玄海原子力発電所3号炉 高経年化技術評価に係るヒアリング
コメント反映整理表<耐震安全性評価>

2024年1月19日 九州電力株

玄海3号炉－耐震安全性評価－4－3

【玄海3号炉－耐震安全性評価－4－2 (R1)】

図1 試験時の加熱制限曲線

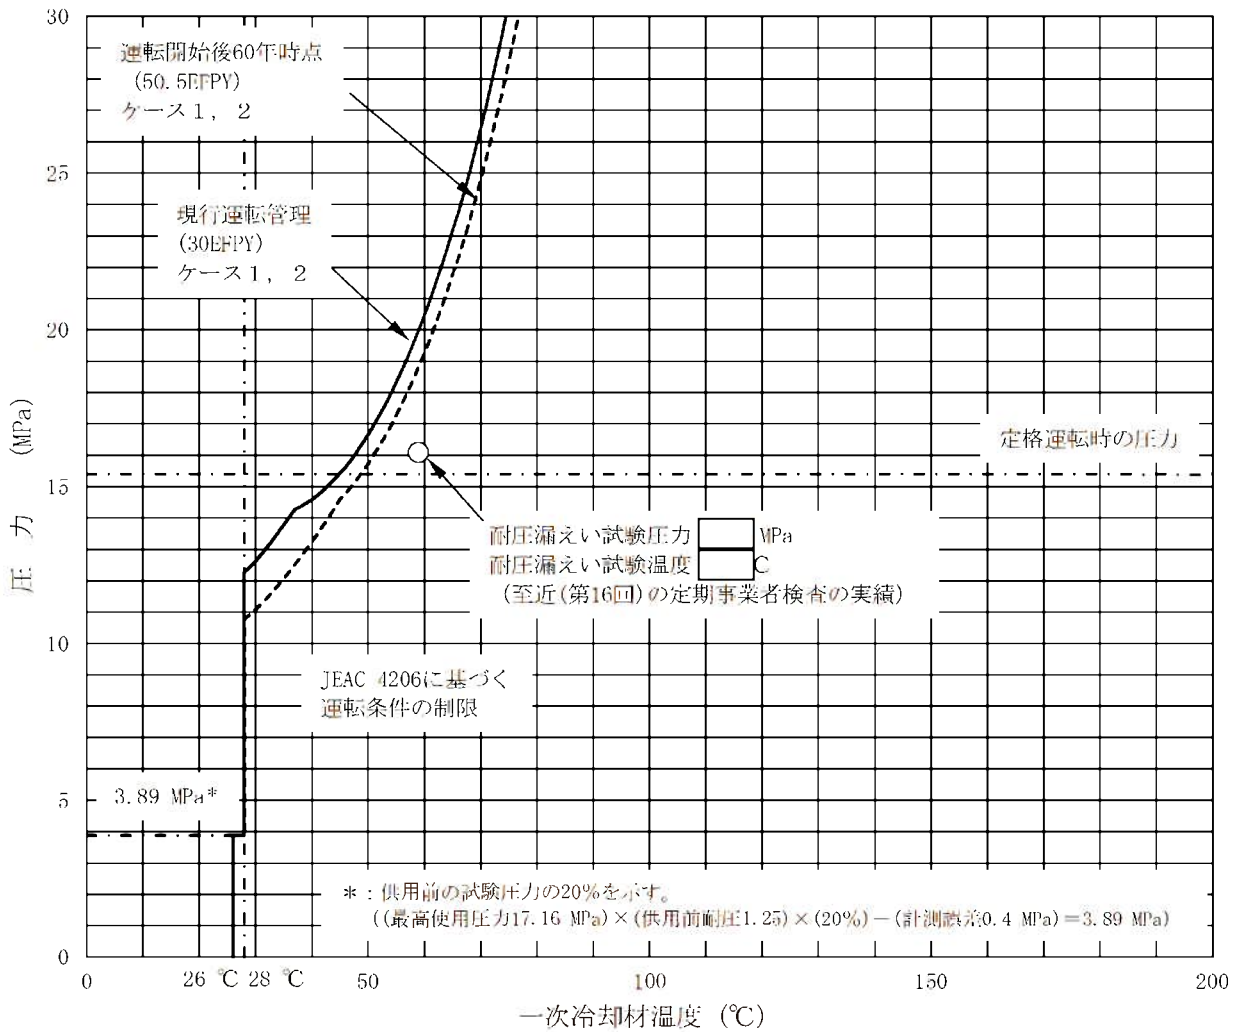
<p>タイトル</p>	<p>BWRの評価手法を参考に、耐圧・漏えい試験時における運転開始後60年時点のK_I及びK_{IC}の関係を示すこと。</p>
<p>説明</p>	<p>1. 中性子照射脆化を考慮した耐震安全性評価の評価対象</p> <p>本資料では、中性子照射脆化を考慮した原子炉容器について、耐圧漏えい試験時に地震が発生した場合の健全性を確認する。評価対象は、中性子照射脆化に係る技術評価において代表としている原子炉容器胴部（炉心領域部）とする。</p> <p>評価対象である原子炉容器胴部において、線形破壊力学に基づく評価を実施するにあたり、円筒部に対する想定欠陥の方向（軸方向、周方向）及び地震荷重の有無を考慮する。ここで、周方向応力（軸方向欠陥想定）及び軸方向応力（周方向欠陥想定）の熱応力はほぼ同等であるが、内圧による応力は、周方向応力の方が2倍大きくなる。よって、耐圧漏えい試験時においては、軸方向想定欠陥を用いた評価は周方向想定欠陥を用いた評価に比べ保守的となる。そのため、軸方向想定欠陥を用いた評価を以下の2ケースにて実施する。</p> <p>ケース1：軸方向欠陥＋地震荷重なし（内圧＋熱応力のみ） ケース2：軸方向欠陥＋地震荷重あり（内圧＋熱応力＋地震荷重）</p> <p>なお、耐震安全性評価におけるPTS事象に対する応力拡大係数（K_I）は、保守的に周方向欠陥を想定して軸方向荷重に対するK_Iを算出し、軸方向欠陥に対して算出した内圧＋熱応力によるK_Iに加算している。</p> <p>また、JEAC4206 附属書Aの解説において、「炉心領域胴については、地震荷重により発生する応力は軸方向応力であり、非延性破壊防止評価上支配的な応力（周方向応力）と応力の方向が異なること並びに胴の断面係数は非常に大きく、その発生応力は非常に小さいことから、地震荷重の影響は無視できると考えられる。」と記載されている。本解説の通り、地震荷重により発生する軸方向応力は非常に小さいことから、軸方向欠陥への影響はなく、ケース1とケース2は同一の結果となる。</p> <p>2. 耐圧漏えい試験時の加熱・冷却制限曲線</p> <p>本項では、原子炉容器胴部（炉心領域部）について、現行運転管理(30EFPY)及び運転開始後60年時点(50.5EFPY)の関連温度を算出し、耐圧漏えい試験時における加熱制限曲線（図1）及び冷却制限曲線（図2）を設定する。最低温度要求の制限線については、耐圧漏えい試験時の場合、以下のとおりとなる。</p>

また、図1及び図2に至近（第16回）の定期事業者検査における耐圧漏えい試験の温度及び圧力の実績を示す。

図3 原子炉容器における K_{Ic} 下限包絡曲線と耐圧漏えい試験実績の K_I 評価点

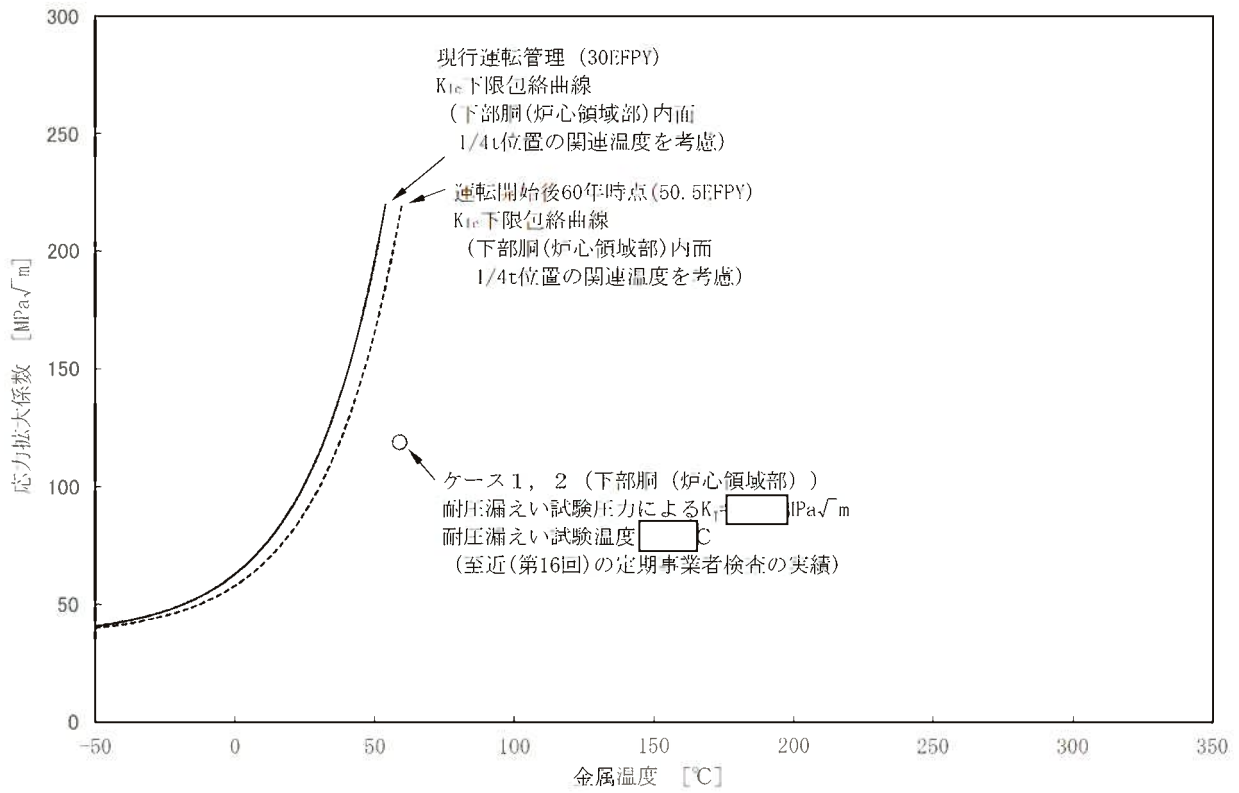
4-2	2023年10月11日	高経年化技術評価書 別冊 (耐震安全性評価) 玄海3号炉-耐震安全性評価-4-1	—	BWRの評価手法を参考に、耐圧・漏えい試験時における運転開始後60年時点のKI及びKICの関係を示すこと。	玄海3号炉-耐震安全性評価-4-2のとおり。	1月10日	1月10日
4-3	2024年1月10日	玄海3号炉-耐震安全性評価-4-2	—	本評価と耐震安全性評価におけるPTS事象の評価とは想定欠陥と評価に用いるKIの考え方が異なるため、その旨を追記すること。 また、図3「原子炉容器におけるKIC下限包絡線と耐圧漏えい試験実績のKI評価点」の横軸の「温度」について、具体的に何の温度か記載すること。	玄海3号炉-耐震安全性評価-4-3のとおり。 本内容については補足説明資料に追加する。 [補足説明資料 3号炉 高経年化技術評価(耐震安全性評価)別紙7]		
5	2023年6月19日	高経年化技術評価書 別冊 (耐震安全性評価)	3.10.23	表3.10-20の高圧タービン主蒸気入口管の流れ加速型腐食に対する評価の具体的内容(評価仕様、解析モデル、入力(荷重)条件、評価結果)を提示すること。	玄海3号炉-耐震安全性評価-5のとおり。	7月25日	7月25日
5-1	2023年9月25日	高経年化技術評価書 別冊 (耐震安全性評価) 玄海3号炉-耐震安全性評価-5	3.10.23	許容応力の算出根拠を提示すること。また添付資料-1の解析モデル図に高圧タービン入口と蒸気加減弁の位置を記載すること。	玄海3号炉-耐震安全性評価-5-1のとおり。	10月11日	10月11日
5-2	2023年10月11日	高経年化技術評価書 別冊 (耐震安全性評価) 玄海3号炉-耐震安全性評価-5-1	—	「コメント回答資料5-1」のタイトルを適正化すること。 また、許容応力としてJSMEのSy値を引用しているが、JSMEやSyを引用することの根拠を説明すること。	玄海3号炉-耐震安全性評価-5-2のとおり。 また、玄海3号炉-耐震安全性評価-5-1のタイトル等も修正した。	10月23日	10月23日

原子炉容器胴部（炉心領域部）について、線形破壊力学評価上最も厳しい条件となる供用状態C,Dに対し、JEAC4206 附属書Cに定められた加圧熱衝撃（PTS）評価手法及び技術基準規則解釈別記-1に基づく評価を実施している。本項では、耐圧漏えい試験時の K_I を算出し、現行運転管理（30EFPY）及び運転開始後60年時点（50.5EFPY）の K_{Ic} 下限包絡曲線の関係を示す（図3）。また、図3に至近（第16回）の定期事業者検査における耐圧漏えい試験の圧力に基づく K_I 及び温度の実績を示す。

K_{Ic} 下限包絡曲線については、JEAC4206-2007 附属書A「A-3222 材料の破壊靱性(1)」にて示される $K_{Ic}=36.48+22.78\exp[0.036(T-RT_{NDT})]$ を用いており、「A-3225 許容基準」に基づく K_{Ic} と K_I の関係より、耐圧漏えい試験における圧力・温度制限の要求を満足することを確認する。

図3より、 $K_{Ic}>K_I$ を満足することから、原子炉容器の中性子照射を考慮した耐震安全性評価の結果、問題ないことを確認した。
